提出年月日	令和4年8月4日 R2
日本原燃株式会社

六ヶ所再処理施設における
新規規制基準に対する適合性

安全審査 整理資料

再処理施設の保安のための業務に係る
品質管理に必要な体制の整備に関する説明書

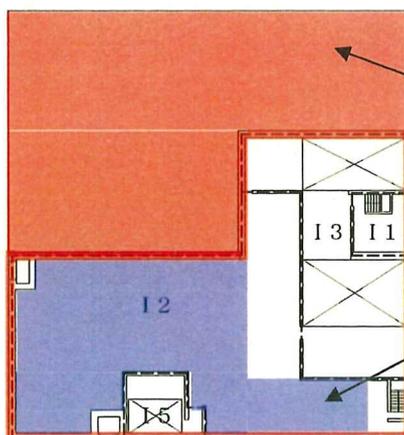
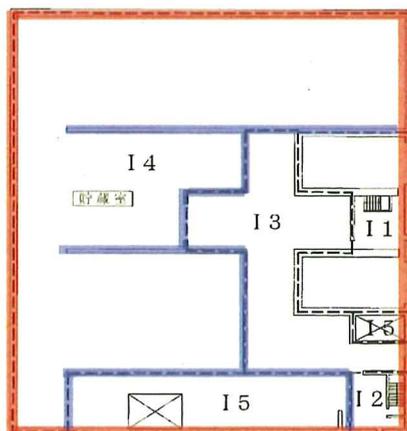
また、2022年7月20日のヒアリングにおいて、遮蔽および運転予備用ディーゼル発電機の給電経路に関して規制側より以下の指摘を受けた。

- ・遮蔽に関しては、外壁に遮蔽の機能を期待していることから、第1貯蔵系を収納する第2低レベル廃棄物貯蔵建屋の外壁は共用に当たる。但し、建屋そのものを共用する設備として記載するかは、既許可の本文・添付の共用に係る記載を確認し、横並びを図ること。

第2低レベル廃棄物貯蔵建屋の外壁は外部遮蔽設備として遮蔽機能を持つことから、共用する方針として追加することとした。

追加で共用することとした第1貯蔵系を収納する第2低レベル廃棄物貯蔵建屋の外壁の一部について、具体的な共用範囲は以下のとおりとする。

○第1貯蔵系に保管廃棄する雑固体からの線量に対し、建屋外への遮蔽機能を期待しているDB建屋の以下を共用する。
